FAG INFO TECHNIQUE

Changement du module de roulement de roue

Nouveaux composants requis

Constructeur : Alexander Dennis

Photo 1 : Pour les essieux identifiés par le code S63U, il faut en plus du module de roulement de roue remplacer également le disque de frein, le support de roue, les boulons de roue et les vis de fixation.

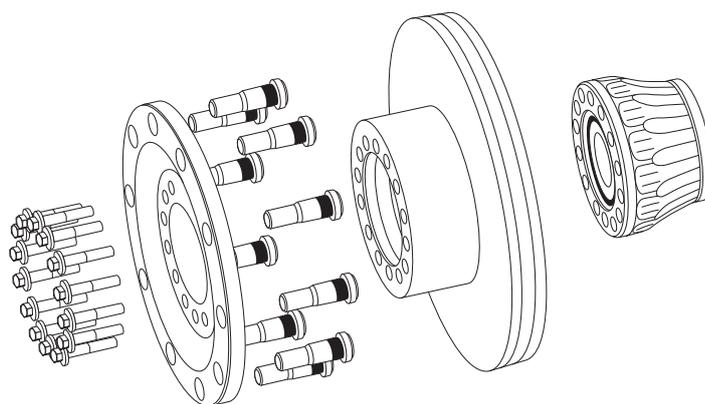
Pour les essieux DANA (S63U, S75U, T75U) mentionnés ci-dessus, le constructeur de bus Alexander Dennis a changé de fournisseur de roulements de roue : **Timken** a été remplacé par **FAG**.

Si en réparant les essieux identifiés par les codes S63U, S75U et T75U, vous trouvez encore un roulement Timken, il faudra aussi remplacer d'autres composants.

Code d'essieu	Composants requis	Références Alexander Dennis	Quantité
S63U	Support de roue	658468-3	1 x
	Boulon de roue	650723-2	10 x
	Disque de frein	658468-4	1 x
	Vis de fixation	658468-5	14 x
S75U	Support de roue	661391-2	1 x
	Vis de fixation	661391-3	14 x
T75U	Support de roue	661391-2	1 x
	Vis de fixation	661391-3	14 x
NDS 80	aucun	-	-

Couple de serrage des vis de fixation : 236 -260 Nm (174 - 192 lbf ft)
